改善箇所説明図

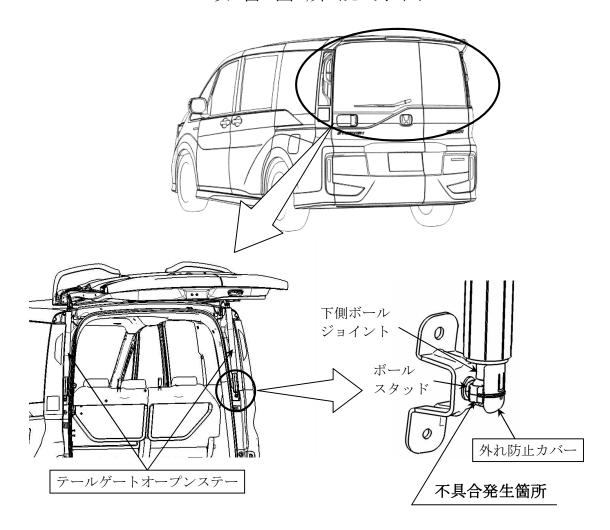
テールゲートオープンステーにおいて、下側ボールジョイントと車体側ボールスタッドの取付部構造が不適切なため、ボールジョイントとボールスタッドを固定するクリップが変形し、浮き上がることがある。そのため、そのままの状態で使用を続けると、テールゲート開閉の繰返しにより、ボールジョイントが車体から外れ、テールゲートが突然降下するおそれがある。

全車両、テールゲートオープンステー及びボールジョイント外れ防止カバーを新品に交換する。 なお、改善対策部品の供給に時間を要することから、暫定措置として、下側ボールジョイントと 車体側ボールスタッドの取付部を結束バンドで固定する。

識別:助手席側ドア下側ヒンジ下側ボルト頭部に黄色ペイントを塗布する。
